Determina del dirigente 326 del 16/05/2019

Oggetto: Sistema di laminazione e riqualificazione del Torrente Pesa - Primo stralcio. Lotto A - Aree di laminazione Bramasole e SNAM. Codice Rendis AB24R005 - Rif. 13_1_232. Determina di conclusione della conferenza dei servizi ex art. 14-ter comma 7 L.241/1990, approvazione del progetto definitivo e dichiarazione di pubblica utilità.

Oggetto: Sistema di laminazione e riqualificazione del Torrente Pesa - Primo stralcio. Lotto A - Aree di laminazione Bramasole e SNAM. Codice Rendis AB24R005 - Rif. 13_1_232. Progetto definitivo.

Verbale della Conferenza dei Servizi del giorno 27.02.2019

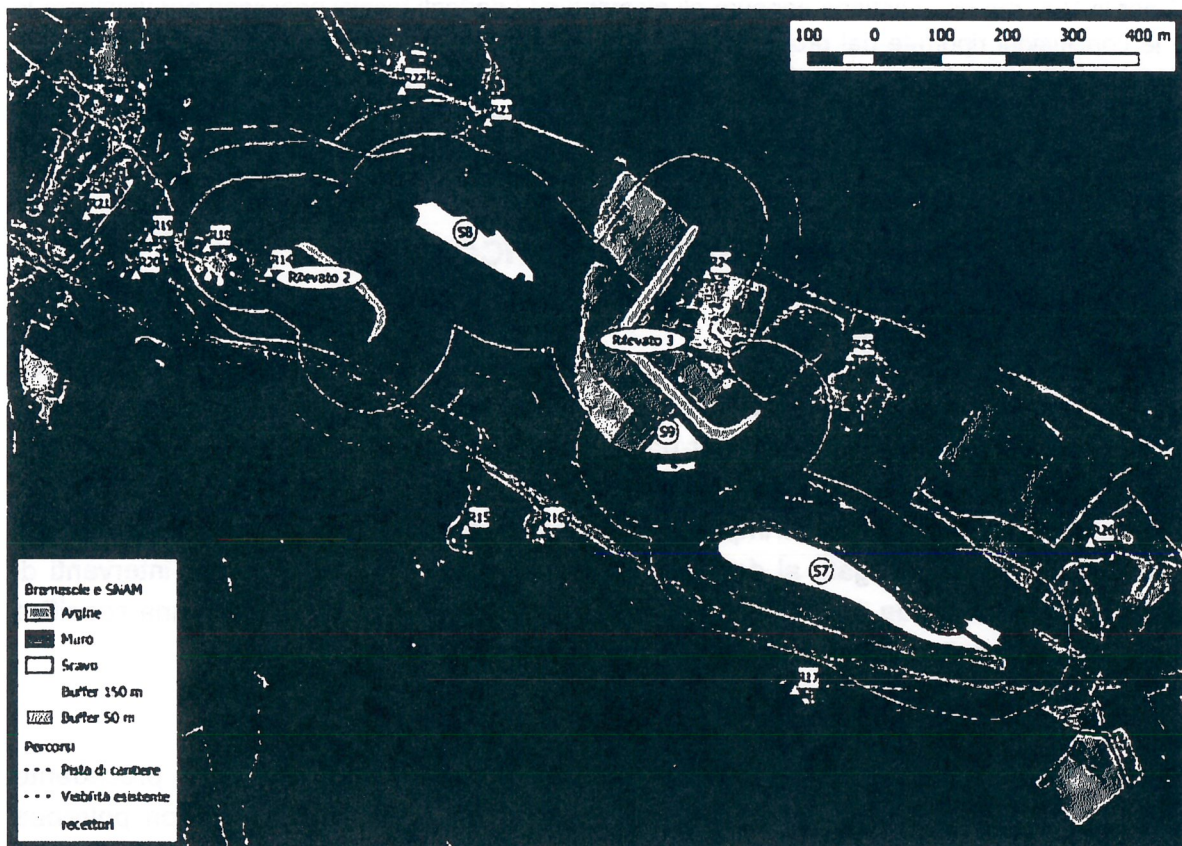
Il piano di cantierizzazione presentato in questa fase progettuale non riporta indicazioni di dettaglio sulle piste di cantiere che saranno realizzate per spostare il materiale terrigeno dalle aree di scotico e scavo alle aree di formazione dei rilevati (planimetrie di dettaglio, dimensioni, modalità realizzative e materiali impiegati). Non è stata altresì presentata alcuna planimetria di dettaglio in scala al fine di verificare le distanze dei vari recettori individuati da quelle che potrebbero essere le varie aree di cantiere (viabilità di transito e aree di scavo e lavorazione).
